改善箇所説明図

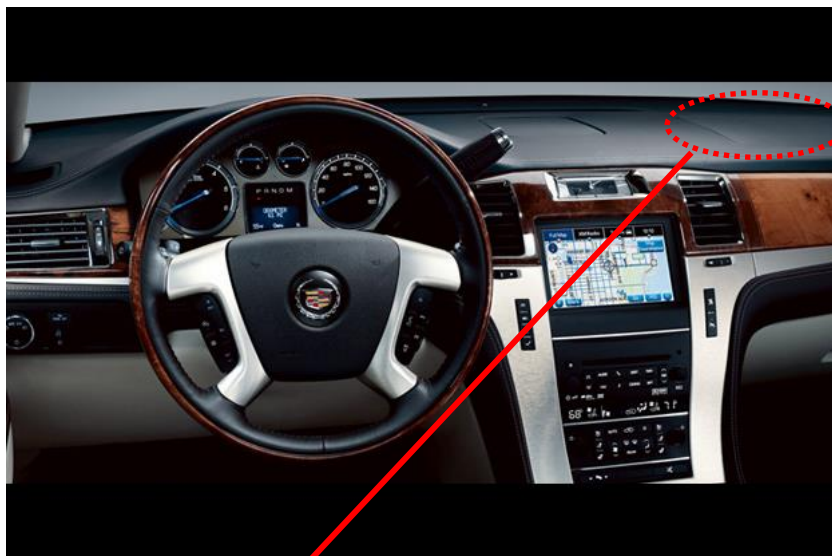
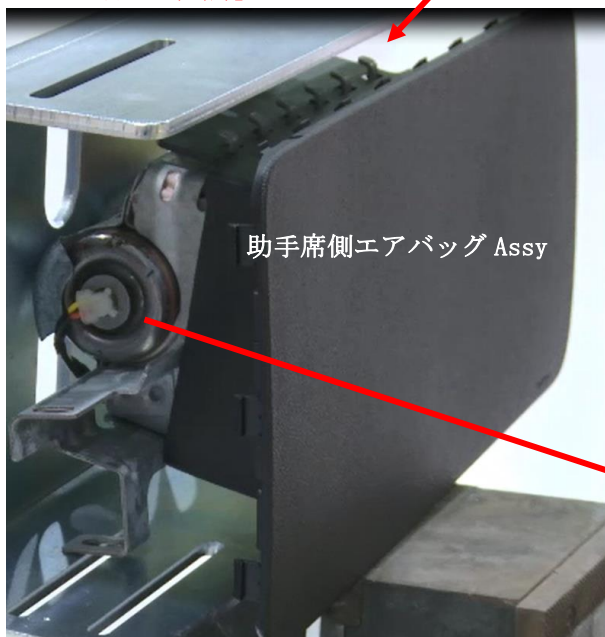
「不具合発生箇所」

は、助手席側エアバッグインフレーターを示す。

<不具合の状況>

助手席側前面エアバッグのインフレーター（膨張装置）において、環境温度および湿度変化の繰り返しによりガス発生剤が劣化することがある。そのため、エアバッグ展開時にインフレーター内圧が異常上昇して、インフレーター容器が破損するおそれがある。

<改善内容>

全車両、助手席側前面エアバッグインフレーターを対策品に交換する。

<識別方法>

運転席側 A ピラー（下側ドアヒンジの下）に黄色ペイントを塗布する。
